## CITTA' DI CIVITANOVA MARCHE

Piano di Recupero di iniziativa privata (ai sensi della L.R. n. 22/2009 e ss.mm.ii. e della D.C.C.n. 82 del 02.08.2013) per l'intervento di ristrutturazione edilizia con demolizione, ricostruzione ed ampliamento dell'edificio sito in c.so Vittorio Emanuele nn. 57-59 e la ristrutturazione edilizia con ampliamento dell'edificio di via Trieste nn. 48-50 ambedue con destinazione commerciale al piano terra e residenziale ai piani superiori

### ELABORATO RICOGNITIVO

Prescrizioni determinazione Dirigenziale della Provincia di Macerata n.3000008 Del 07/01/2022

**VOLUMETRIA IN AMPLIAMENTO DEL COMPLESSO EDILIZIO:**

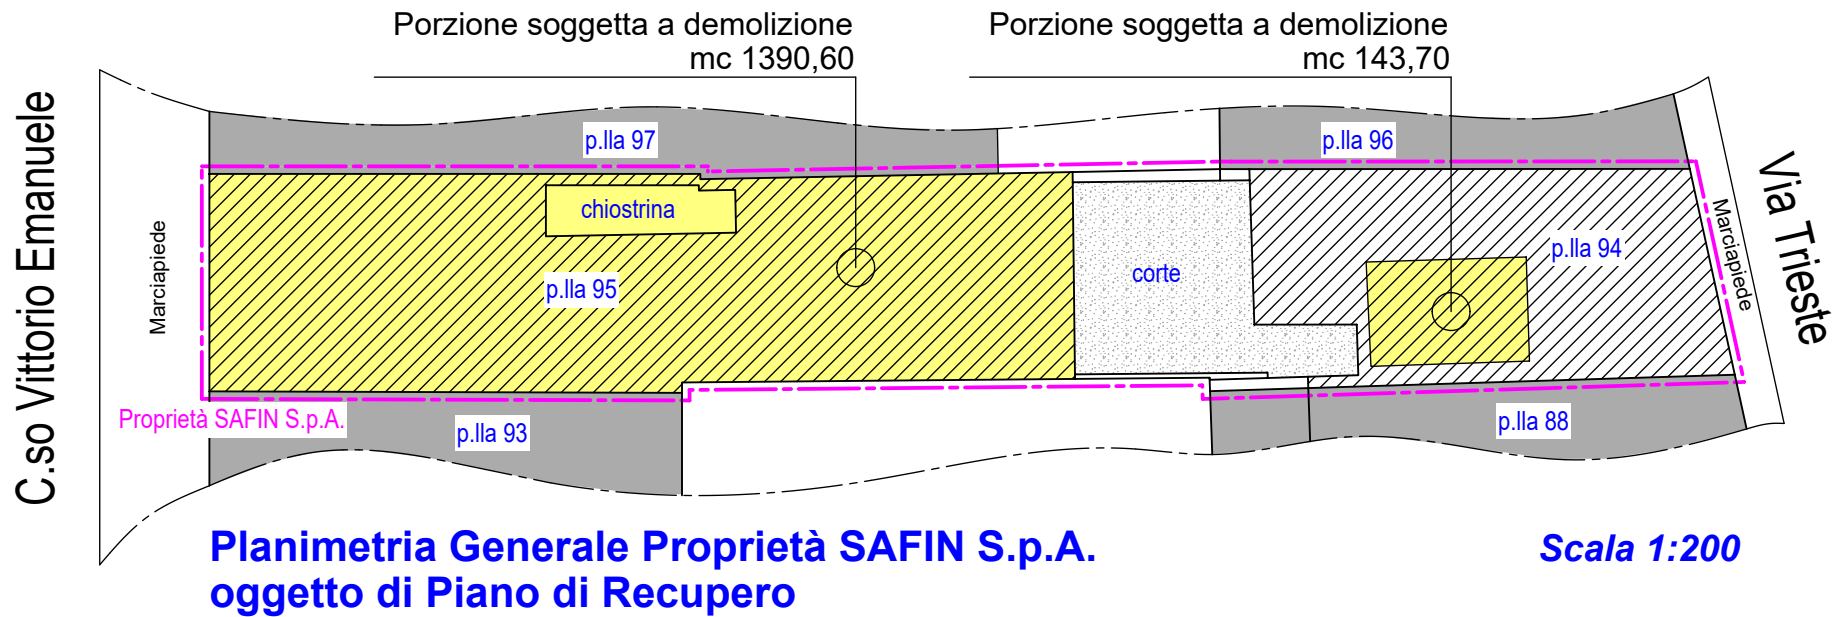
c) in relazione alla volumetria in ampliamento ai sensi della LR 22/2009 va determinata la dotazione degli standard urbanistici di cui all'articolo 3 del D.M. 1444/68 prevista dall'art. 1, comma 8 della L.R. 22/2009 e del relativo atto d'indirizzo di cui alla D.G.R. n. 1991/2009 e relazionato in merito alla modalità di soddisfacimento dei relativi fabbisogni.

**PORZIONE PROSPETTANTE SU V.LE VITTORIO EMANUELE MC 40,60**

**PORZIONE PROSPETTANTE SU VIA TRIESTE MC 21,42**

**TOTALE MC 60,02 / 120 MC/ab = 0, 52 → 1 abitante**

**MQ STANDARD NECESSARI: 1 x 21,5 mq = 21,5 x 0,5 (zona A) = 10,75 mq**

Il fabbisogno di standard sopra quantificato, ai sensi dell'art. 1, comma 8, della L.R. n. 22/2009 sarà monetizzato stante l'impossibilità di reperire la quantità minima di aree da destinare ai suddetti standard.
